Città metropolitana di Venezia

COMITATO VALUTAZIONE DI IMPATTO AMBIENTALE

Parere n. 5/2019

Oggetto: Ditta: LAMERA SCAVI S.n.c.
Sede Legale: Via Cascina Pia 64 24058 ROMANO DI LOMBARDIA
Intervento: Lamera Scavi. Campagna di recupero rifiuti con impianto mobile presso area ex Malteria Saplo, Marghera
Comune di localizzazione: VENEZIA
Procedura di verifica dell'assoggettamento a Valutazione d'Impatto Ambientale ai sensi dell'art. 19 del D.Lgs 152/06 e s.m.i.

Figura 2 Layout del cantiere

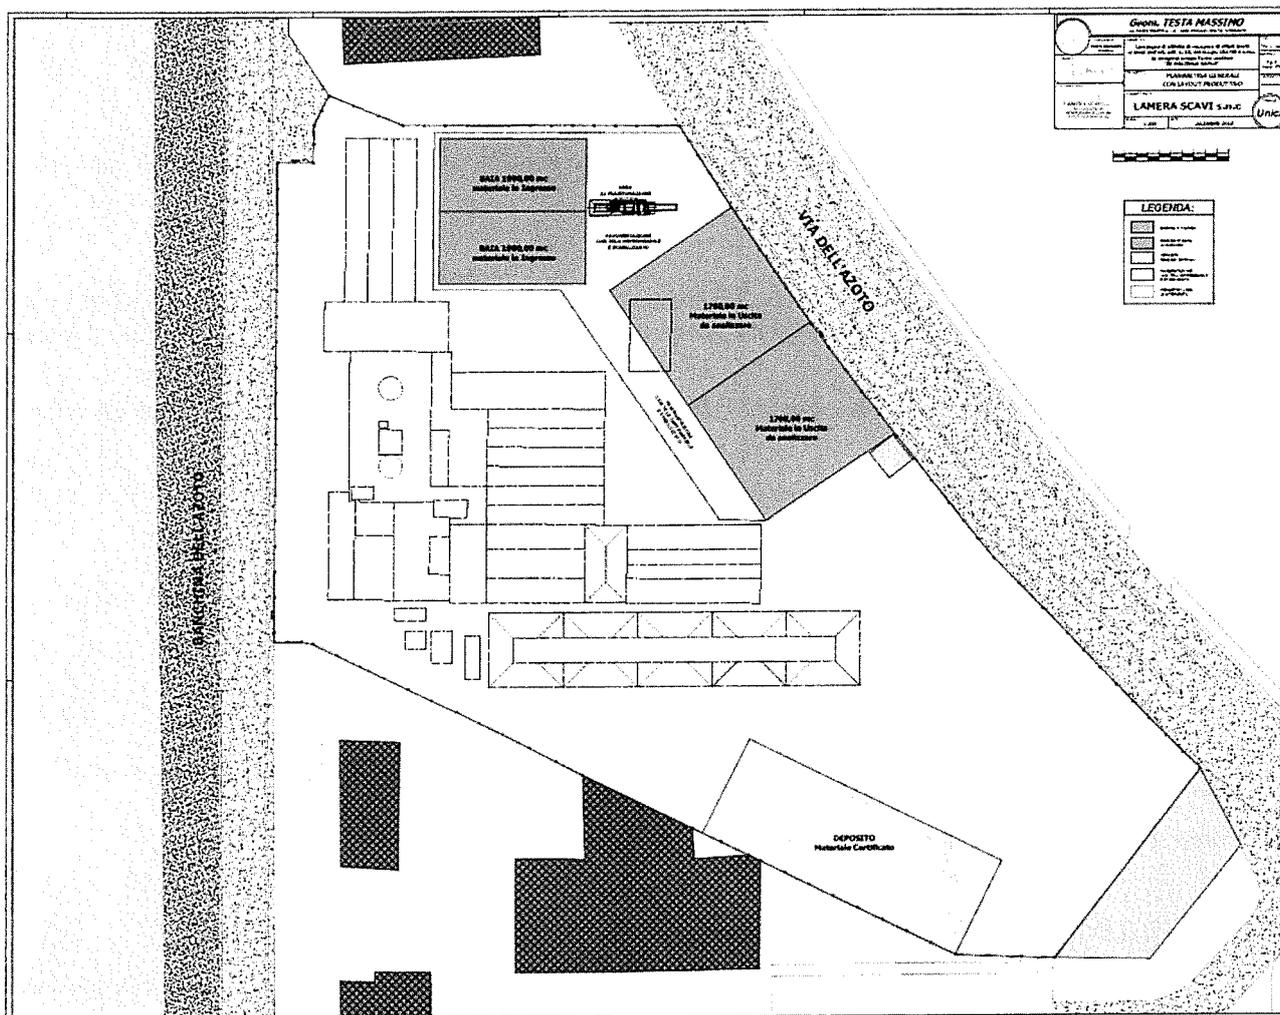
Per quanto sopra è probabile che l'organizzazione in più pendenze del telo impermeabile, rapportate alla superficie di circa 2.714mq di forma composta (Figura 2), da sola non sia idonea per la raccolta delle acque meteoriche in un unico punto.

Pertanto a maggior garanzia ambientale si prescrive di prevedere perimetralmente e se necessario anche all'interno dell'area di trattamento, il posizionamento di condotte drenanti che di fatto costituiscono le linee del sistema di captazione atte a raccogliere e convogliare le acque presso l'unico pozzetto di raccolta previsto.

Figura 5 Schema impermeabilizzazione della pavimentazione

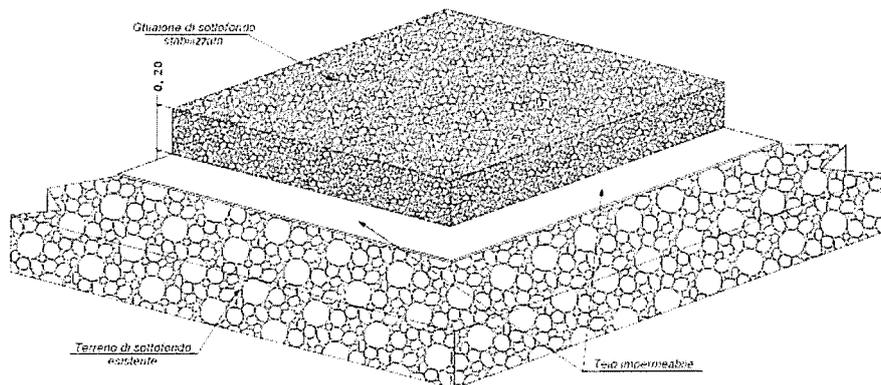
Nella documentazione integrativa trasmessa dal Proponente è riportato lo schema della precedente Figura 5 e il dimensionamento della vasca di accumulo. Non sono state fornite informazioni sulla metodica prevista per consentire il convogliamento delle acque meteoriche, afferenti a all'ambito di circa 2.714 mq, in un unico pozzetto.

Il Proponente non ha provveduto ad illustrare esaurientemente, anche con schemi grafici, l'organizzazione del sistema di captazione.

- 2) L'area di trattamento (circa 2.714mq) dovrà essere dotata perimetralmente e se necessario anche internamente, di condotte drenanti che consentano la realizzazione di vie preferenziali per la raccolta ed il convogliamento delle acque meteoriche nel pozzetto di raccolta. La portata della pompa di sollevamento dal pozzetto alla vasca dovrà essere adeguatamente dimensionata in rapporto alla piovosità e all'altezza piezometrica del sollevamento da soddisfare. Per il calcolo del volume della vasca di accumulo delle acque meteoriche dilavanti l'area dei trattamenti dovrà essere utilizzato un coefficiente di deflusso pari a 0,9. Per la verifica dell'adeguatezza dei presidi ambientali previsti, prima dell'inizio dell'attività di recupero dovrà essere trasmessa a Città Metropolitana di Venezia e ARPAV la documentazione progettuale di dimensionamento e di realizzazione di tutti sistemi di raccolta delle acque meteoriche dilavanti le aree di trattamento.
